Referat oppstartsmøte for Detaljreguleringsplan for Vardeåsen B21 (gnr/bnr. 56/415, 58/53, 58/473)

Informasjon om saken	
Saksbehandler	Marie Fidjeland
Arbeidstittel	Vardeåsen B21
Adresse/stedsnavn	Vardeåsen, 56/415, 58/53, 58/473
Plantype	<input type="checkbox"/> Områderegulering <input checked="" type="checkbox"/> Detaljregulering <input type="checkbox"/> Detaljregulering med konsekvensutredning <input type="checkbox"/> Planendring etter enklere prosess

Figur 2 Illustrasjonsplan som følger planinitiativet, viser plangrep og plassering av bebyggelse.

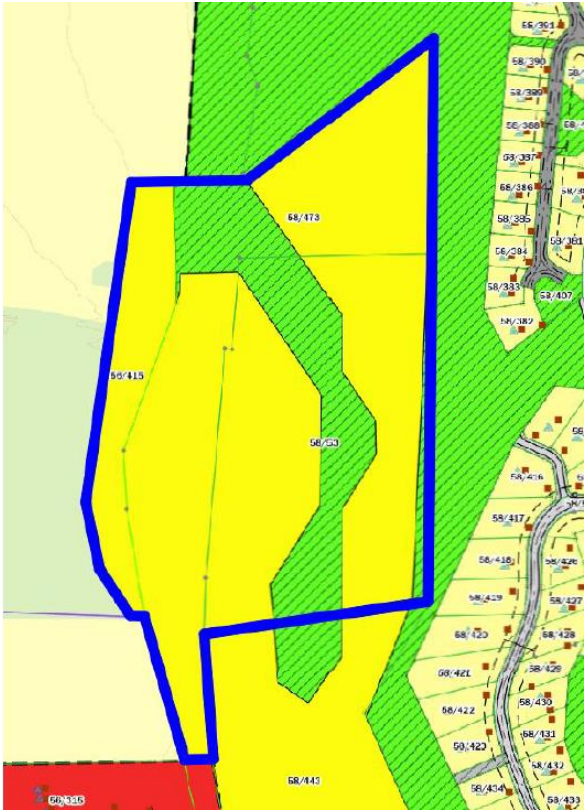
Planinitiativet beskriver ønsket boligtype som lavblokker, men ut ifra illustrasjonene tenker vi at det blir riktigere å kalle det konsentrert småhusbebyggelse.

Grepet som vises i illustrasjonsplanen er bebyggelse plassert på det som i planinitiativet er beskrevet som det flate partiet, vest i planområdet. Selv om dette partiet er markant flatere enn resterende arealet på området – er det likevel ikke helt flatt. Snittet i stedsanalysen viser bebyggelsen plassert på fyllinger på oppfylte masser, som på snittet kan fremstå som lite, men i realitet vil bli mer dominerende, nesten en etasjehøyde. Vår vurdering er at dette gir for store og bratte fyllinger, som vil fungere som lite trivelige kantsoner ned mot skjermvegetasjon. Løsningen gir og en dårlig løsning for den bakre rekken. Vår generelle tilbakemelding er at det må jobbes med å bedre terrengetilpassingen for plasseringen av byggene, og jobbe med å ta opp terrenget bedre. Dette vil også være viktig for å jobbe mot kommuneplanens bestemmelser om å utforme planforslaget slik at det i størst mulig grad vil være massebalanse.

Plangrepet viser lekeplasser plassert i området som skråner oppover mot øst, i svært bratt terreng, bundet sammen av tursti/vei. Selv om lekearealene tar utgangspunkt i noen naturlig flatere partier, ser vi utfordringer med plasseringene. Hvordan de faktiske inngrepene vil bli for å få realisert dette vil være avgjørende. Sannsynligvis vil det innebære relativt store inngrep som gjør at konsekvensene for terreng og vegetasjonen vil bli betydelig negative. Varsomme inngrep vil være en forutsetning for at dette skal fungere som løsning, og må illustreres godt med snitt og illustrasjoner. Plassering av særlig de øverste lekeplassene, såpass langt vekk (og bratt) fra de nye boligene og eksisterende nabofelt gjør at vi stiller spørsmålsteget med hvorvidt de vil oppleves som tilgjengelige, trygge og hyggelige plasser å oppholde seg, selv for de største barna. At store deler av området hvor lekeplassene er plassert er stupbratte gir i tillegg til utfordringer med både (universell) tilgjengelighet og driftsvedlikehold og behov for sikring – for at det skal være både sikker og funksjonell helårsbruk. Deler av planområdet er innenfor aktsomhetsområde for snøskred. Dette må hensyntas ved plassering av lekeplasser, og under bygging.

Feltet (B21) har i kommuneplanen krav til strøkslekepass på 5 daa. Denne fragmenterte løsningen, med fire lekeplasser hvor den største er størst på 2 daa, vil ikke fungere etter intensjonen som strøkslekepasser, hvor poenget er å ha en stor, samlet lekeplass.

Planinitiativ og illustrasjonsplan viser ikke helhetlig løsning for adkomst påkoblet vei, og dette er heller ikke inkludert i foreslått planavgrensning. På oppstartsmøtet opplyser forslagstiller om at dette er en glipp, at det er ment å være inkludert. Ny adkomst er ønsket etablert på 58/473, på areal i dag bestående av parkering, vegetasjon og mindre garasjebygning.

Illustrasjonsplanen viser avsatt skjermvegetasjon på 2 meters bredde mot dyrka mark. Dette er ikke tilstrekkelig bredde for å ivareta de hensyn buffersonen er ment å sikre.

Tilbakemeldingen vår er at planområdet må utvides fram til snuplassen ved Lurudveien 28, og hele snuplassen må inkluderes. Det må planlegges en felles vei for eksisterende bebyggelse fra Lurudveien 30-32 (58/443) og for det nye boligområdet. Det må reguleres og etableres gang- og sykkelvei langs strekningen. Lurudveien og fortau forbi 58/443 er i dag registrert med status kommunal vei.

Utgangspunktet er at 15 meter buffersone er kravet som må følges, og setter føringer for hvor og hvordan bebyggelsen kan plasseres på planområdet.

Figur 3. Planområdet, dyrket/dyrkbar mark, og skogsbonitet.

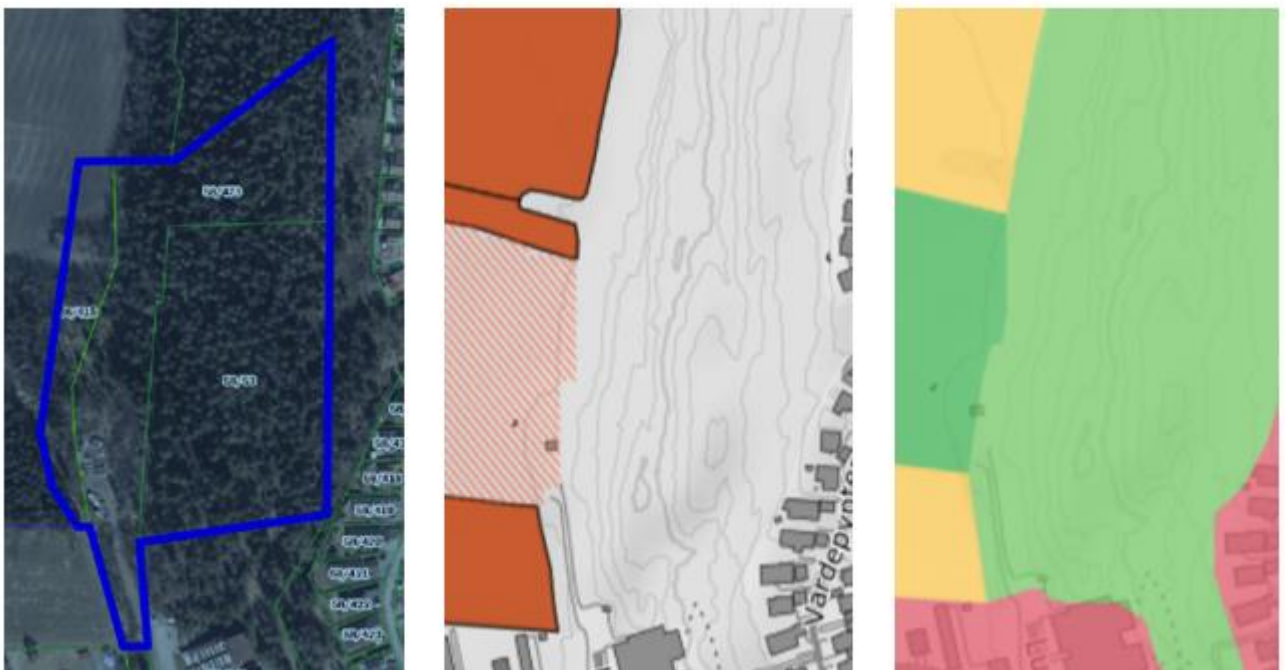
Planforlaget berører om lag 1,6 daa dyrka og dyrkbar jord i vest. Den dyrka marka er har svært god jordkvalitet, ifølge NIBIO sin kartlegging. I samsvar med kommuneplanens bestemmelse § 1-17.2 skal det utarbeides en matjordplan dersom dyrka og dyrkbar jord skal anvendes til andre formål.

Planområdet består at om lag 37 daa produktiv skog, i et bratt skrånende skogsterreng i øst. Mesteparten er skog med middels bonitet (NIBIO). Konsekvenser for skog må utredes.
